Subject: RE: Plassering av Brannvannstank

Ref. PlanID 5053 Detaljregulering for Vestre Haugen, gnr/bnr 120/45 Røyksund.

Plankart Vestre Haugen

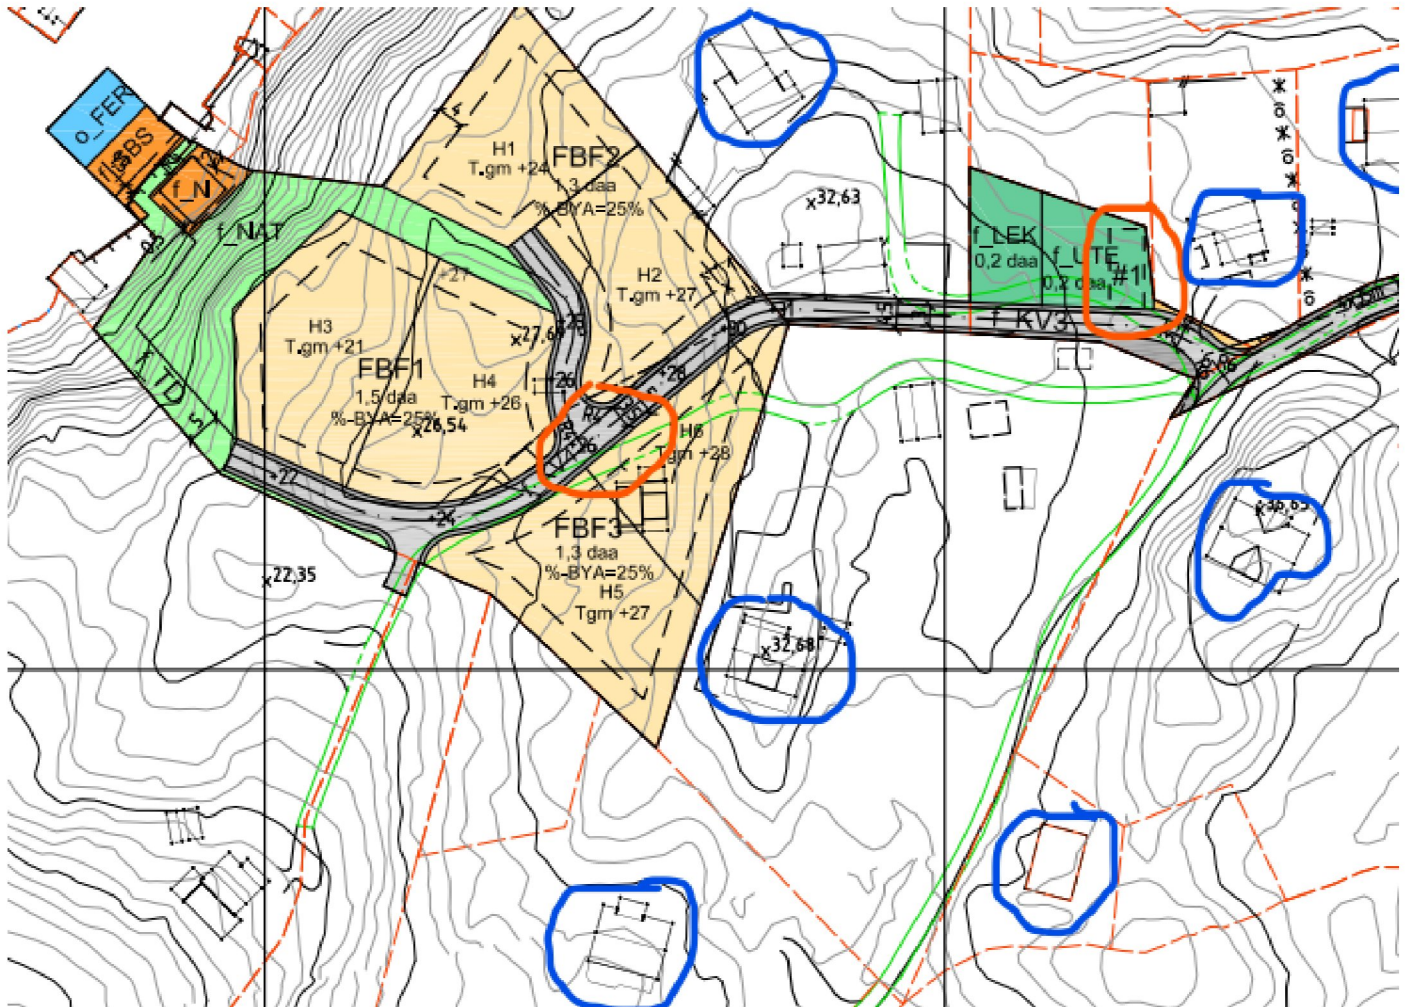
Slik det vises på tegningene har vi ikke noen innvendinger på plassering av tanken. Gi oss tilbakemelding om hvilken av disse plasseringene dere velger. Det at det dekker flere hytter er absolutt et pluss for brannvesenets del når det kommer til innsats i området. Viser ellers til våre retningslinjer som ligger [her på hjemmesiden vår](#), med hensyn på valg av kobling på tanken.

Det er pr. i dag 15 hytter/helårsboliger i bruk på Haugen, men det er ingen brannvannsdekning i område. I forbindelse med reguleringen har vi fått pålegg om utvidelse av veibredde til Vestre Haugen fra 3m til 3,5m. I tillegg har vi fått pålegg om å prosjektere brannvannstank, da responstid for tankbil fra Kopervik er litt for lang. Vårt forslag er å plassere brannvannstanken i område markert med rød ring på mørkegrønt felt #1. Avstand fra tank til oppstillingsplass for brannbil på hyttefeltet vil bli ca 80m – markert med rød ring på veikryss.

Kommunn er positivt til plasseringen, men ønsker bekreftelse fra Brannvesenet på at dette er ok. Alternativt vil tanken bli plassert mellom hyttene inne på hyttefeltet.

- Bedre brannvannsdekning til flere hytter på feltet (markert med blått)
- God adkomst for etterfylling ved langvaring slukkeoperasjon
- Muligheter for å kople opp slanger etter at brannbil har startet slukking med eget brannvann.
